硕园东路
硕园东院

三亚市妇幼保健院一、二期项目地
下连廊规划分图则技术修正说明

1.2 原规划分图则

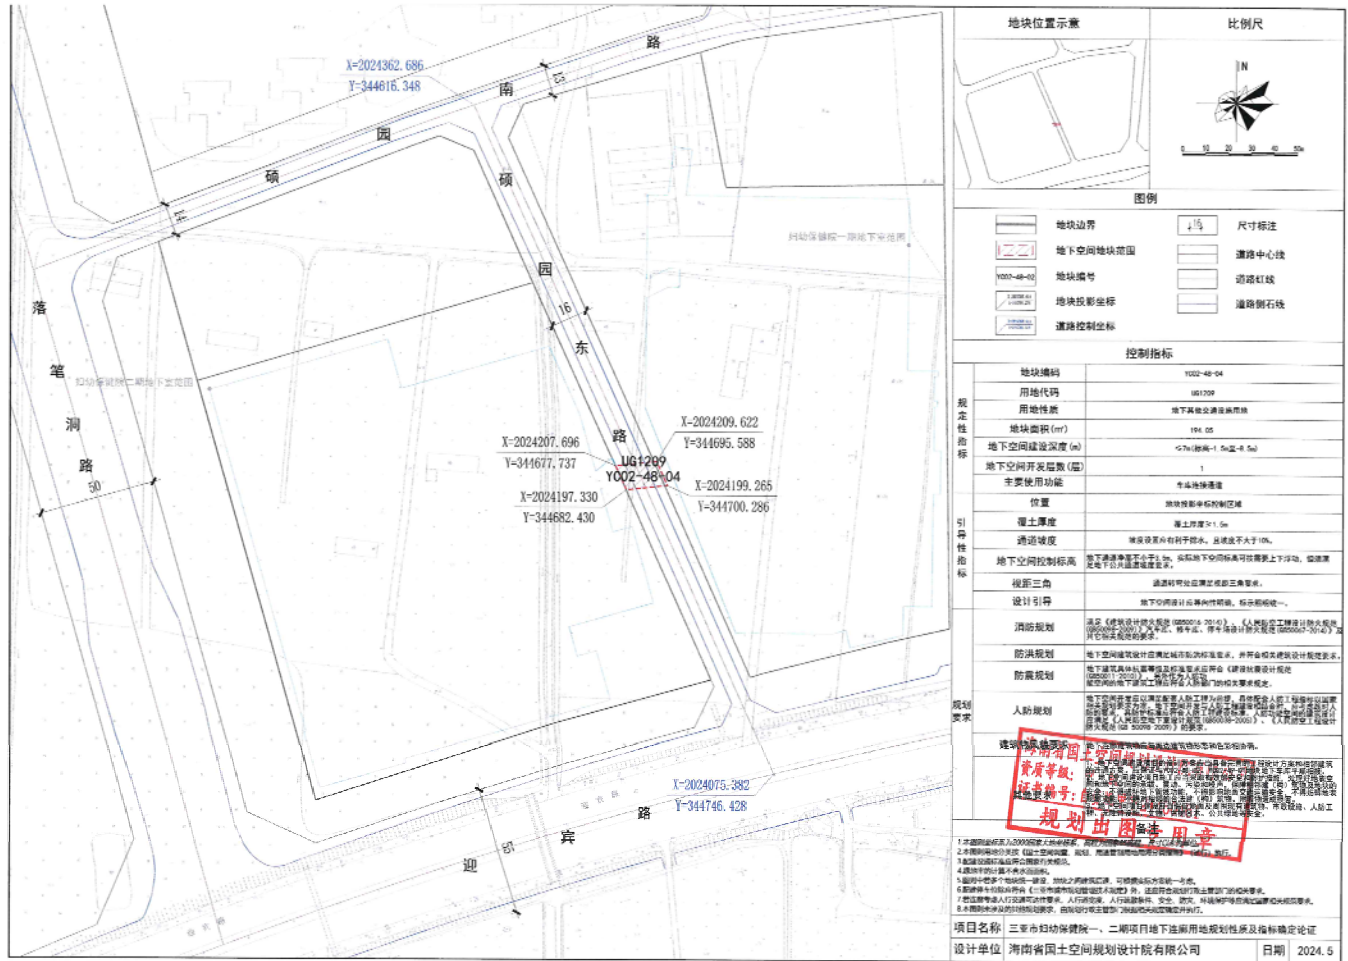
根据地下连廊原规划分图则中的地下空间地块边界，建设过程中需拆除妇幼保健院一期地下室现状人防工程墙体，此举**存在安全隐患，且与相关建筑规范相冲突；同时建设过程还涉及大量迁改现状市政管线的情况。**为推进项目地下连廊建设，现计划结合一期地下室现状已建设情况，在确保地下空间消防、人防安全并尽量规避现状市政管线的同时确保不改变已审批地块面积，**建设单位申请对地下连廊规划分图则中的地下空间地块边界以及对地下空间控制标高引导条文进行调整优化。**

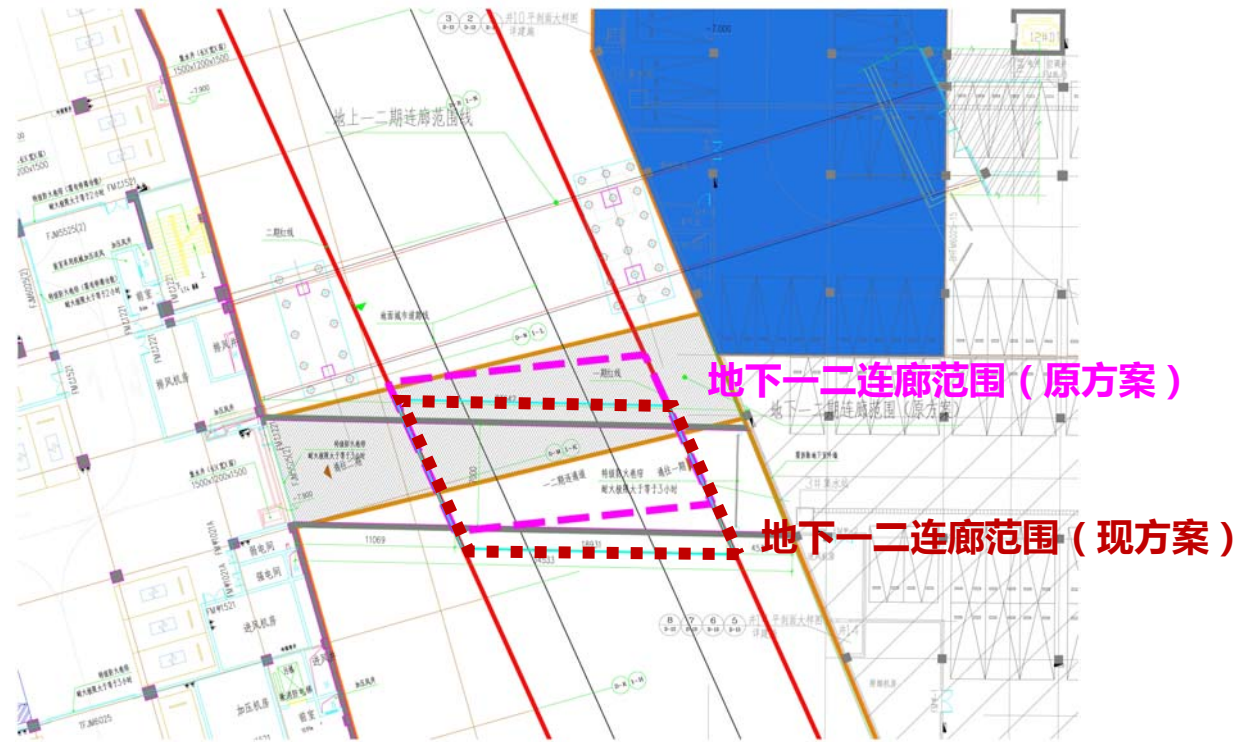
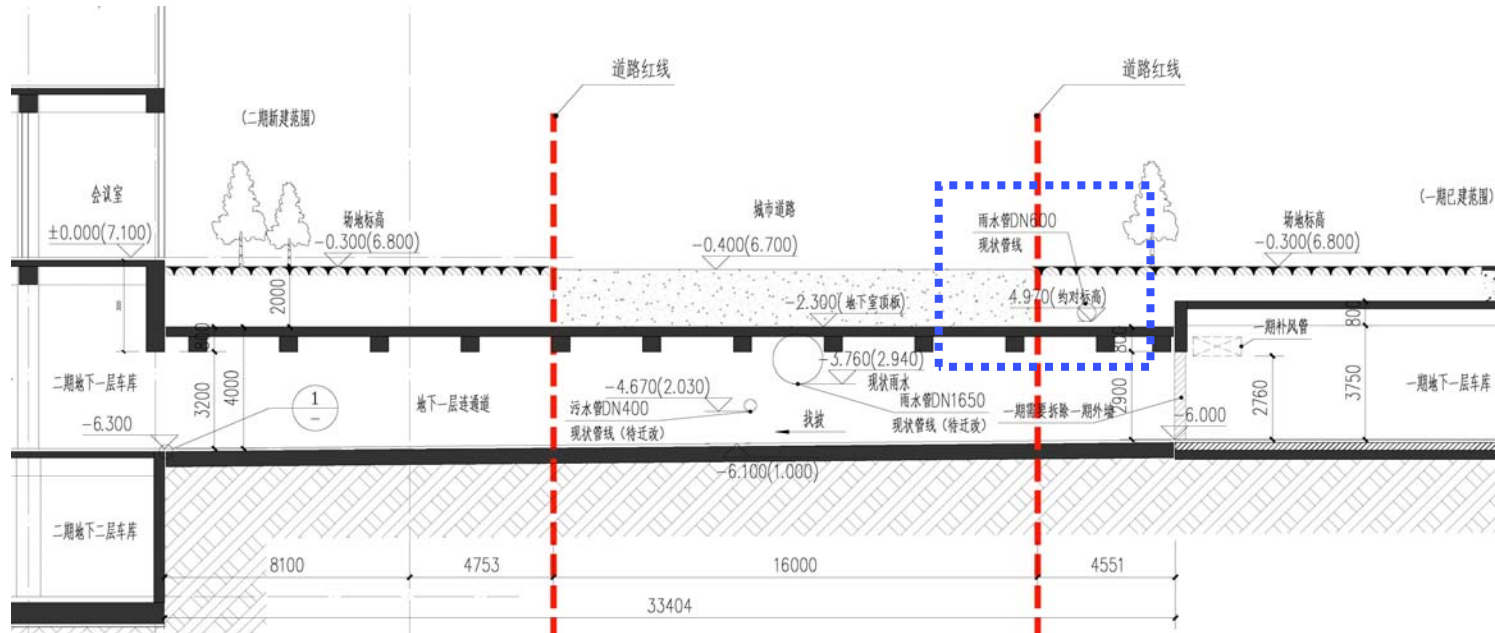
原规划分图则中的地下连廊地块边界，需拆除妇幼保健院一期地下室现状人防工程墙体。

按照原地块边界继续建设将存在安全隐患，且与《中华人民共和国人民防空法》第二十七条“任何单位或个人不得擅自拆除、损毁人民防空工程”之规定相冲突。为确保妇幼保健院一期地下空间消防、人防安全，修改地下连廊地块边界。

4.1 技术修正结论

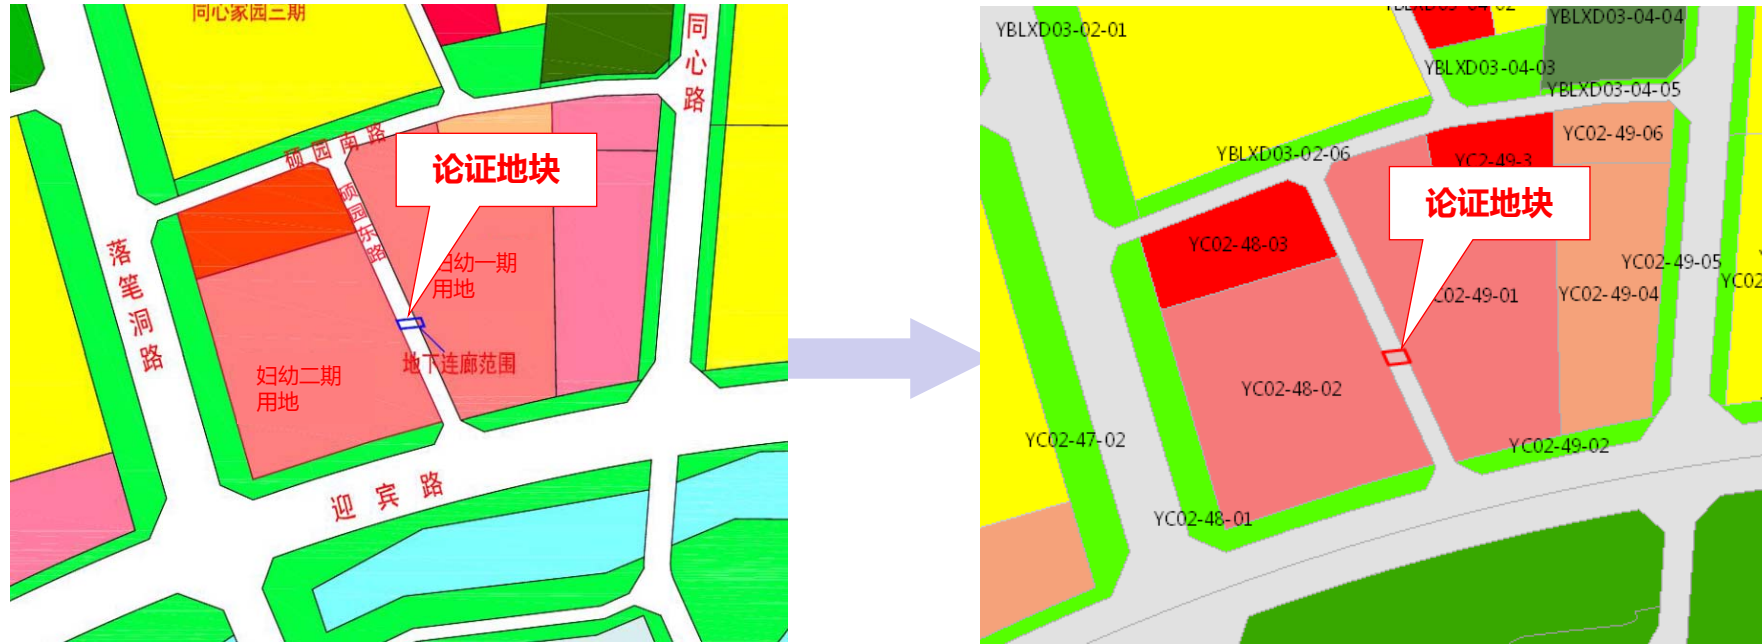
结合项目建设需要，连廊用地地块规划指标不变动，修改地下连廊地块边界线位置，同时将地下通道净高调整为不小于2.5米。
